改 善 箇 所 説 明 図

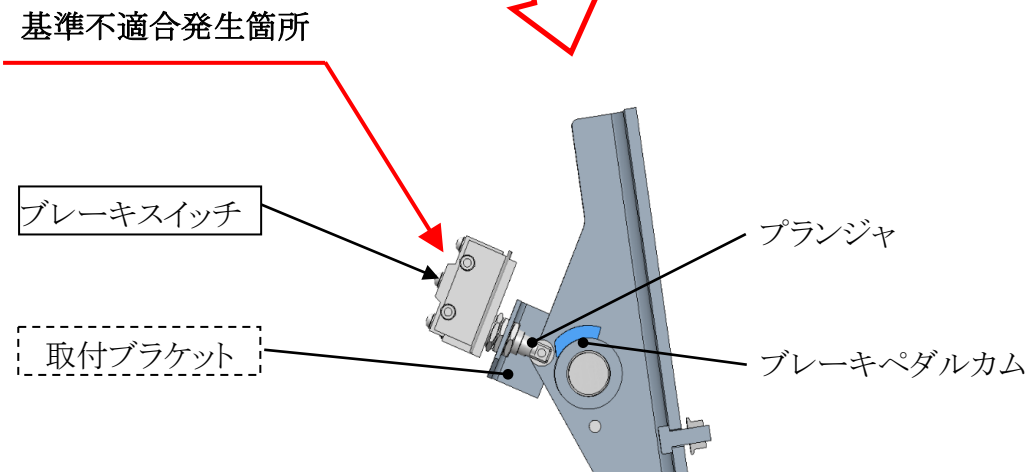
バッテリ式フォークリフトのブレーキスイッチにおいて、スイッチ内部の構成部品の加工が不適切なため、ブレーキペダル操作時にブレーキスイッチが固着し制動灯が点灯したままとなるとともに微弱な回生ブレーキが発生することがある。そのため、そのまま使用を続けると、ブレーキスイッチを固定するブラケットが変形して制動時のブレーキペダルの操作力が増加し、最悪の場合、ブレーキスイッチの固定位置がずれて制動灯が点灯しなくなるおそれがある。

全車両、ブレーキスイッチを対策品に交換する。また、取付ブラケットが変形している場合は修理し、破損している場合は取付ブラケットを交換する。
